PROJET DE RÉAMÉNAGEMENT DE LA ROUTE 367
DANS LES LIMITES DE L'ARRONDISSEMENT
LAURENTIEN DE LA VILLE DE QUÉBEC
(SAINT-AUGUSTIN-DE-DESMANURES) ET DE LA
VILLE DE SAINTE-CATHERINE-DE-LA-JACQUES-CARTIER

*Réponses aux questions et
commentaires du MDDEP*

MARS 2005

N° projet MTQ 20-3972-8023A

Annexe 2
Étude d'impact - Route 367
Localisation des bancs
d'emprunt potentiels (05-03)

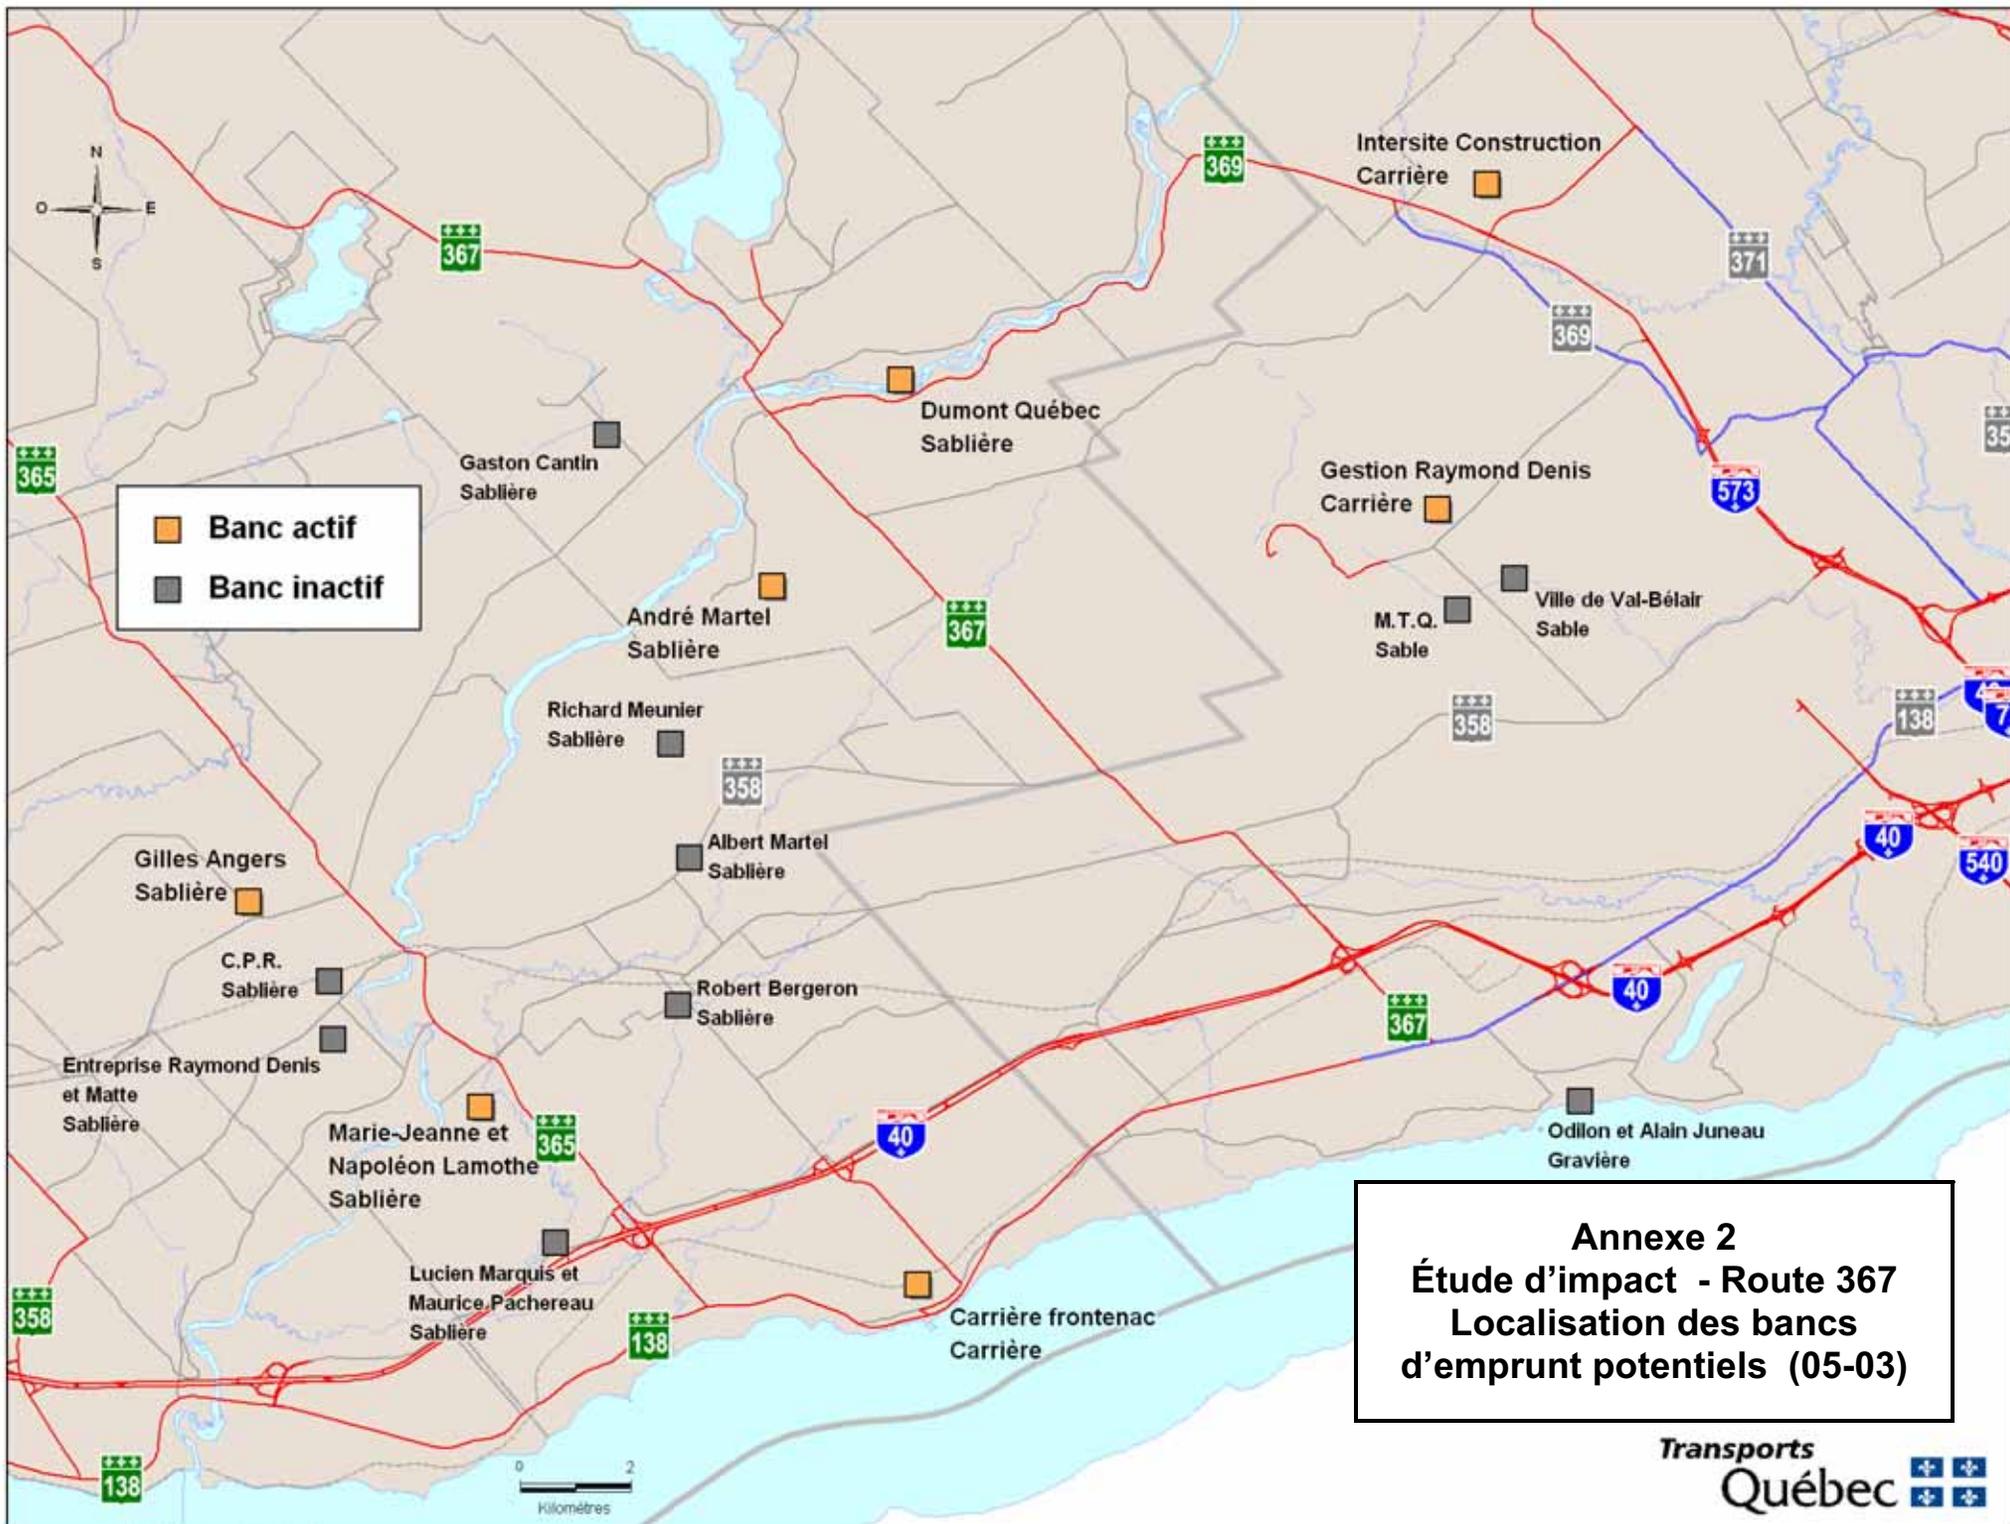
Q-C 24 **Faire la description des secteurs potentiels pour les bancs d'emprunt et les zones de dépôt de déblais excédentaires.**

Comme c'est l'entrepreneur qui choisira, lors de la construction, les bancs d'emprunt qui seront utilisés, nous ne sommes pas en mesure de les identifier à cette étape. Toutefois, à titre indicatif, nous joignons à l'annexe 3, la localisation de bancs d'emprunt privés (actif et inactif) qui sont à proximité (liste non exhaustive) et que l'entrepreneur pourrait potentiellement utiliser pour l'approvisionnement en matériaux (sable et gravier) pour la réalisation de ce projet. Mentionnons que l'entrepreneur est également responsable d'obtenir tous les permis nécessaires à l'exploitation des bancs d'emprunt utilisés.
